# **Vereinbarte Verwaltungsgemeinschaft Bad Waldsee - Bergatreute 13. Änderung des Flächennutzungsplanes für die Sonderbaufläche "1. Erweiterung Solarpark Hierbühl", Gemarkung Waldsee**

Abwägungs- und Beschlussvorlage zur Entwurfsfassung vom 03.06.2022 Sieber Consult GmbH, Lindau (B)/Weingarten  
20.10.2022

13. Änderung des Flächennutzungsplanes für die Sonderbaufläche "1. Erweiterung Solarpark Hierbühl", Gemarkung Waldsee  
Zeichenerklärung nach der Änderung:

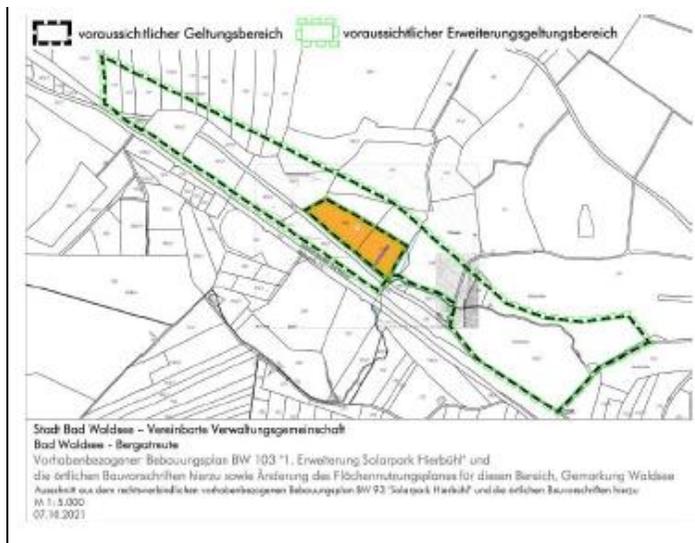
Es wird vorgeschlagen, die umliegenden Biotope im Lageplan zum Flächennutzungsplan zur Planklarheit darzustellen (§ 5 (4) BauGB).	Es erfolgt keine Planänderung.

2.2 Darstellung "Geplante Sonderbaufläche für Erneuerbare Energie – 1. Erweiterung Solarpark Hierbühl (EE)" Wir empfehlen auf dem Lageplan zum FNP entsprechend der PlanZV Nr. 7 zu ergänzen, dass die Darstellungen nach § 5 (2) Nr. 2b BauGB erfolgen und dies in der Begründung ebenfalls klarzustellen ("Flächen für Anlagen, die dem Klimawandel entgegenwirken").	Abwägung/Beschluss: Die Darstellung erfolgt angelehnt an die bereits angewendete Systematik zur angrenzenden Sonderbaufläche, so dass an der gewählten Vorgehensweise festgehalten wird. Es erfolgt keine Planänderung.

<p>2. Anregungen und Hinweise</p> <p>2.1 Nachrichtliche Darstellung Biotope im Flächennutzungsplan (Lageplan, Vorentwurf 03.06.22)</p>	<p>Abwägung/Beschluss:</p> <p>Die Anregung wird zur Kenntnis genommen. Aufgrund der Planschärfe des Flächennutzungsplanes als vorbereitender Bauleitplan wird von einer zu kleingliedrigen Aufteilung abgesehen, so dass keine gesonderte Darstellung der Biotope erfolgt.</p>
